Mission régionale d'autorité environnementale
NORMANDIE

**Avis délibéré
Projet de parc éolien « La ferme éolienne Gaudinière »
sur les communes d'Illois et Haudricourt (76)**

N° MRAe 2023-5036

Contexte éolien dans un rayon de 20 kilomètres autour du projet (p. 131 de l'étude d'impact)

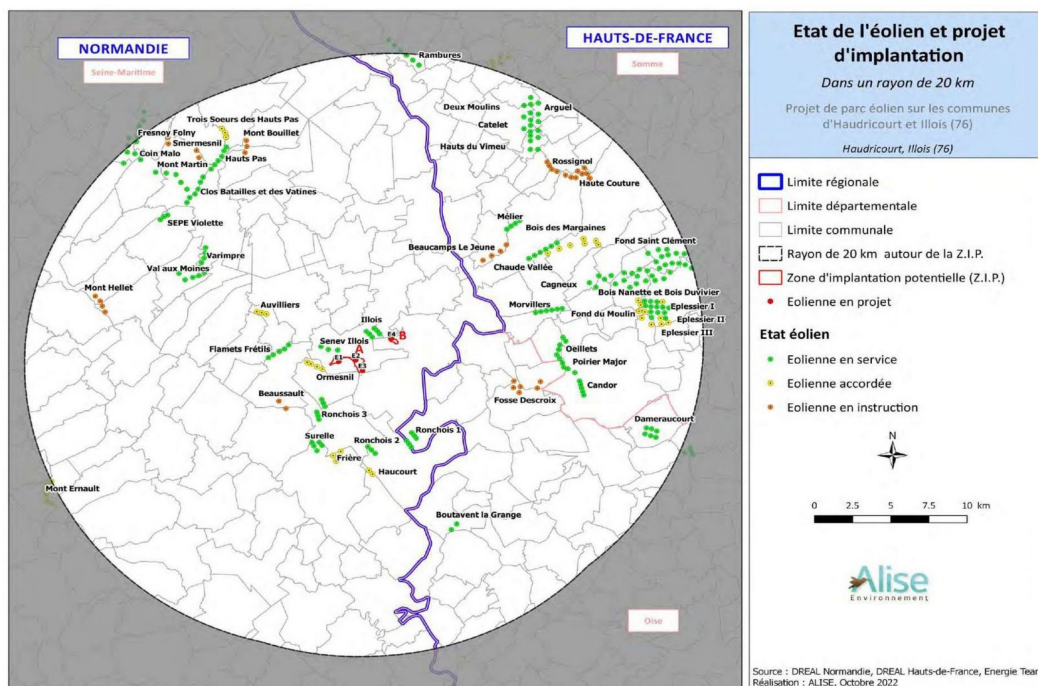
Ainsi, le projet s'insère dans un paysage où, en plus du parc en projet, l'éolien est déjà très fortement présent : on dénombre un total de 42 parcs autorisés ou raccordés dans un rayon de 20 km autour du projet (périmètre d'étude éloigné), soit 186 machines construites et 35 accordées, sachant que 28 sont en cours d'instruction.

D'un point de vue général, l'étude paysagère fournie est intéressante mais elle ne se focalise pas suffisamment sur l'enjeu principal du projet, qui est celui de la saturation visuelle. L'état initial du paysage éolien dans le Petit Caux aurait nécessité d'être étudié de manière plus approfondie, en abordant la cohérence de l'ensemble constitué par les parcs existants (orientation d'implantation, hauteurs, inter-distances et types de machine).

L'autorité environnementale recommande de reconsidérer l'examen de l'état initial des paysages par une analyse plus qualitative du contexte éolien dans son ensemble, incluant le recueil des perceptions locales.
